改善箇所説明図

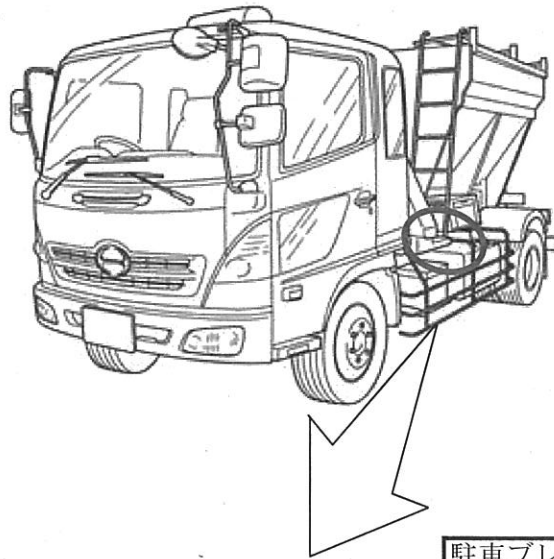
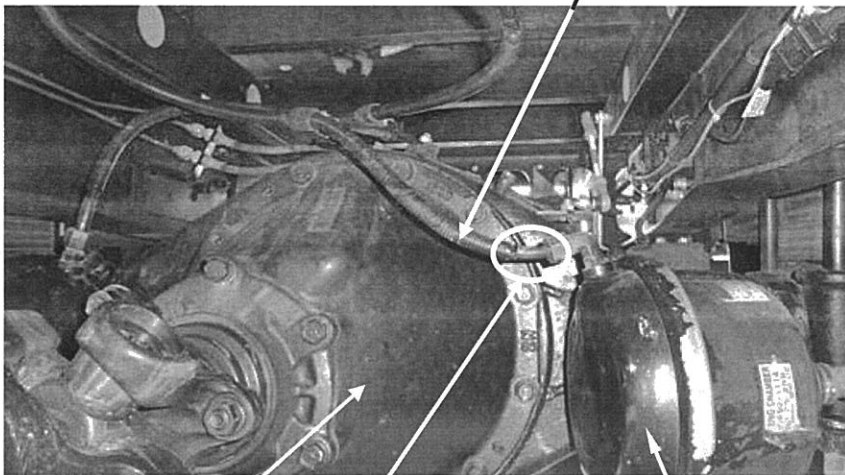
基準不適合発生箇所

凍結防止剤を散布する車両において、後軸の駐車ブレーキ（ホイールパーキングブレーキ）用エア配管（ナイロンチューブ）の強度が不足しているため、雪道走行時、当該配管に付着した雪が凍結して氷塊となり、ナイロンチューブに大きな荷重がかかることがある。そのため、ナイロンチューブに亀裂が生じエアが漏れ、最悪の場合、走行中に駐車ブレーキが作動し走行できなくなるおそれがある。

全車両、当該ナイロンチューブを対策品に交換する。

識別：ネームプレートに黄色ペイントを塗布する。
